일련 번호 : 서부시험장 - ①				
대상 부서 : 면허지원부				
처분연월	행정상 조치	신분상 조치(명)	재정상 조치	
			조치방법(건)	금 액(원)
2025. 12.	통 보	-	-	-

□ 제 목 : 안전사고 예방을 위한 청사 시설관리 철저 필요

① 분전함 잠금장치 파손(민원실)

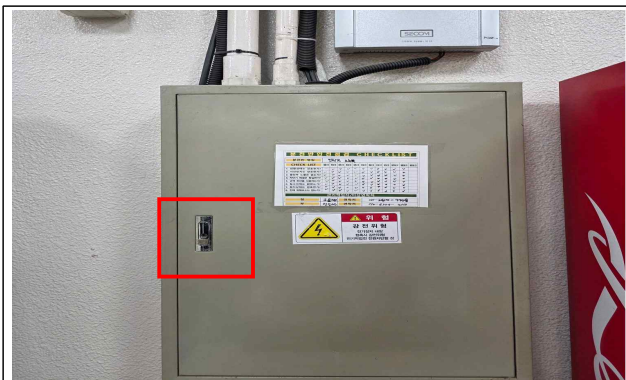
3. 감사결과 확인된 문제점

면허지원부는 청사 시설관리 현황에서 지적된 일부 미흡 사항에 대해 신속히 조치하겠다는 의견을 표명했다.

면허지원부장은 안전사고 예방을 위한 청사 시설 관리에 노력해 주시기 바랍니다. (통보)
